监 理 通 知 单

工程名称:福建莆田德信电子屋顶分布式光伏发电项目

编号: ZHJL-TZD-005

事由: 关于支架安装验收存在质量问题事宜。

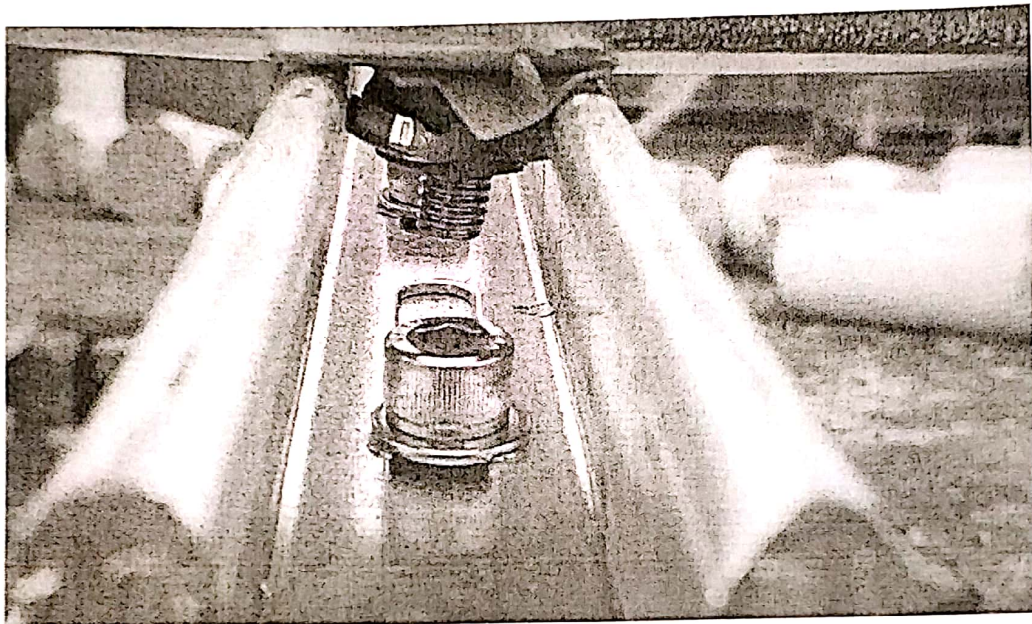
我监理部汇同建设单位,对贵单位支架安装分部工程进行验收检查,发现有个别檩条紧固件翼形螺母安装紧固不到位,菱形螺母歪斜、缺失塑料卡套质量问题。

现要求贵单位对未安装组件的区域仔细排查,发现问题及时整改,叮嘱进行组件安装施工的人员做好“互检”,限期两日内整改完成,整改完成自检合格后报监理部复查,(详见附图)。
